Esclarecimentos RDC 001/2018 – Perguntas e Respostas

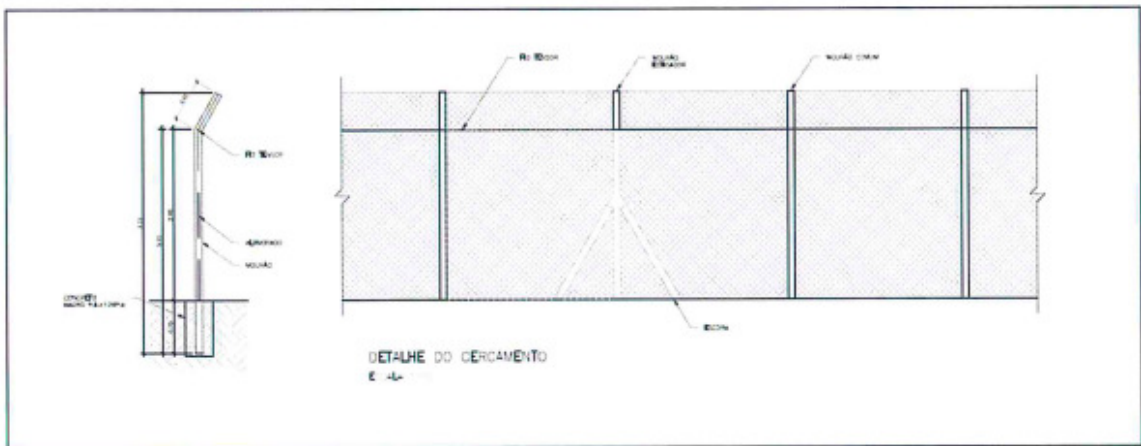
37. Identificamos que o item 6.2.1-Cerca a ser implantada, no desenho apresentado da Cerca (ver abaixo) a ser implantada não consta o espaçamento entre os mourões comum e também o tipo de alambrado utilizado, favor detalhar estas informações. Não consta também a cada quantos metros será utilizado o mourão esticador favor detalhar. Ainda com relação a esta cerca na composição (CB9055) apresentada consta cinta de amarração, porém no desenho este detalhe não aparece, favor esclarecer. Na composição aparece tubo aço galv. c/costura não conseguimos identificar este tubo no desenho, favor esclarecer. Ainda com relação a cerca a unidade é por m² diante disto perguntamos como será considerada a medição por m² da cerca pela altura do Mourão? Pela altura da tela? Favor esclarecer.

Resposta: A composição a ser utilizada no item 6.2.1 Cerca a ser implantada será conforme apresentada no orçamento (CB9055) e figura abaixo. Detalhamento anexo (Detalhe da Cerca Operacional –Patrimonial). Portanto orientamos desconsiderar a figura acima. Quanto ao critério de medição, observar o item 5.10.4 “Critérios de Medição” do documento AER PASSO FUNDO-RS-GRL-MD-ETE-AP-11 (Será pago por metro linear topograficamente medido).

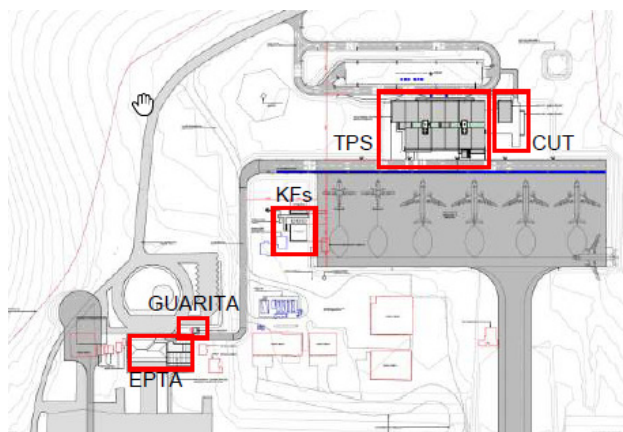
57. Conforme visita técnica efetuada no local identificamos a existência de uma rede de média tensão (foto abaixo) e que provavelmente deverá ser removido e ou alteada, não conseguimos identificar nas planilhas de orçamento apresentadas alguma referência a esta remoção e ou alteamento. Estamos entendendo que esta remoção e ou alteamento não faz parte do escopo a ser contratado. Está certo o nosso entendimento? Favor esclarecer. Caso o nosso entendimento não esteja correto favor apontar em qual item este serviço foi orçado e como será remunerado.

Resposta: Não está previsto alteamento/remoção no trecho da linha de média tensão mencionado. A interligação da entrada de energia apresentada no Anteprojeto aponta equivocadamente para a rede de iluminação da via de acesso ao aeroporto, que é uma linha de baixa tensão, quando deveria indicar a interligação à rede de média tensão apontada pela licitante. Contudo entende-se que a alteração do ponto de interligação de energia não traz nenhum impacto significativo no orçamento do Anteprojeto.

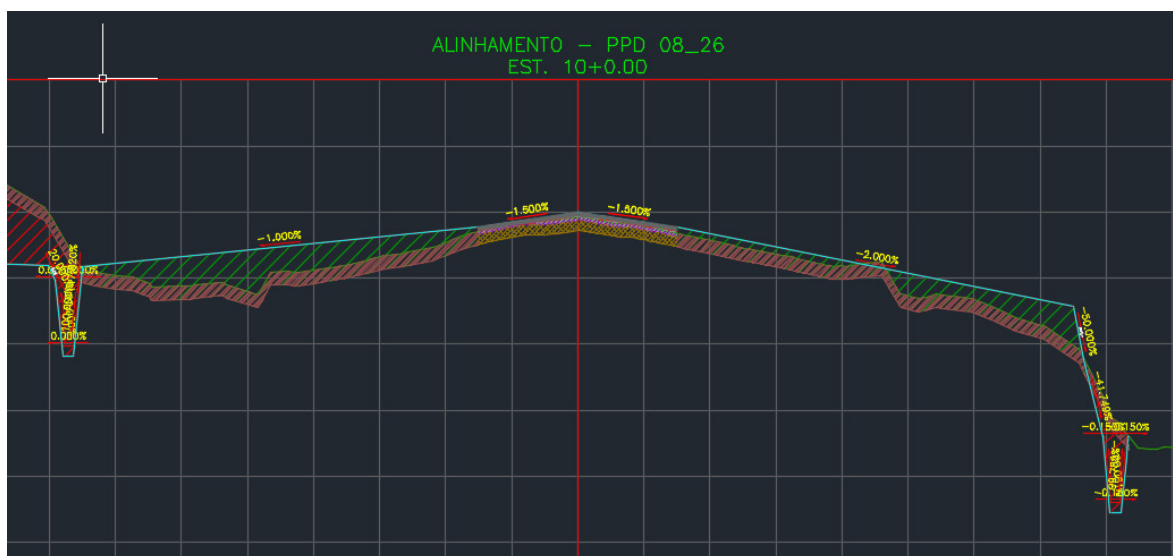
70. De acordo com a composição disponibilizada para Valeta Trapezoidal, Código CB9064, a escavação para execução desta valeta não está contemplada no preço unitário de execução deste serviço. Perguntamos em qual item da planilha este serviço será remunerado.

Resposta: Na composição CB9064, não estão considerados os serviços de escavação da valeta de drenagem. Contudo, o referido serviço (escavação de valeta), está contemplado na terraplanagem, conforme item **5.2 Terraplenagem do AER PASSO FUNDO-RS-GRL_MD-ETE-AP-10A, à pag. 60**. Adicionalmente, há referência a esta consideração no Memorial Justificativo Geral, item 4.1, que recortamos abaixo:

Abaixo segue recorte da modelagem, a título de exemplo, onde se pode verificar a representação da escavação da valeta de drenagem.

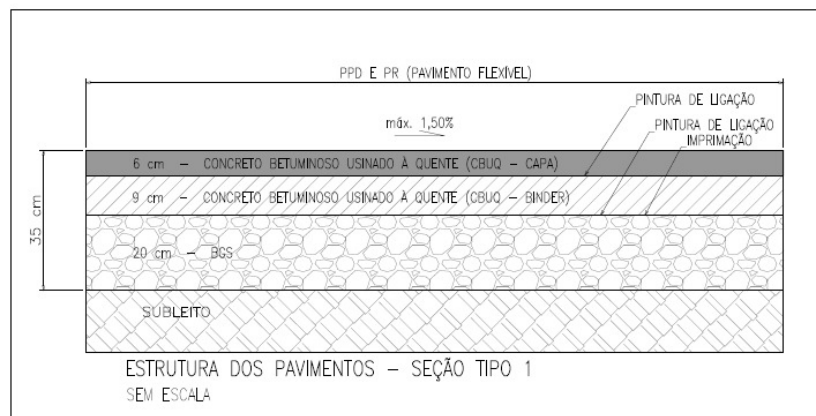
b) Observa-se na Tabela 7.1 onde está escrito Pátio, Taxi-Way e PDD são apresentadas duas camadas. Não é identificada o tipo de camada. Quais seriam os materiais de cada camada?

Resposta: Conforme indicado no documento AER Passo Fundo-RS-GRL-MD-ETE-AP-11, à Pág. 119 temos:

- Primeira Camada de Revestimento: CBUQ
- Segunda camada: base em BGS

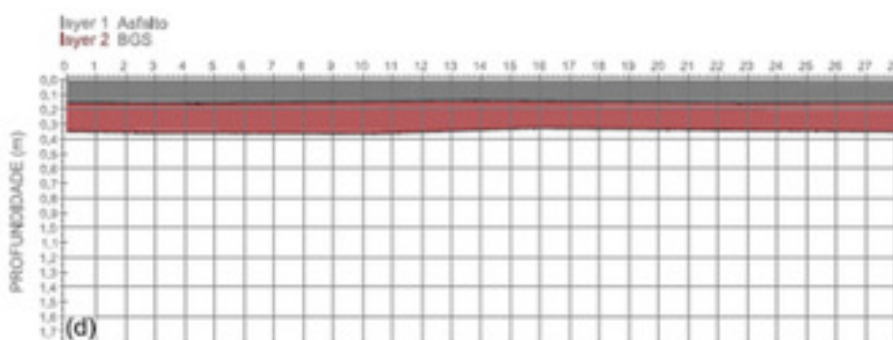
d) No questionamento anterior, tem-se pelo ensaio com GPR, na pista de P/D a espessura da camada 1 de 20 cm. No local, a camada superficial asfáltica. Assim, como se justifica hoje uma espessura existente de 20 cm e na secao tipo 1 apresentada anteriormente ter-se a espessura de 15 cm?

Resposta: A tabela apresentada possui erro de digitação. O valor correto, é considerado tanto na retroanálise quanto no dimensionamento do reforço (reforma) do pavimento, é uma camada superficial de 15cm e não 20cm. Veja figura extraída do relatório de retroanálise (pág. 10):

Também pode-se verificar nos perfis que em nenhum momento a camada chega a 20cm.

Dessa forma, instruímos desconsiderar a tabela referenciada e considerar a tabela acima.
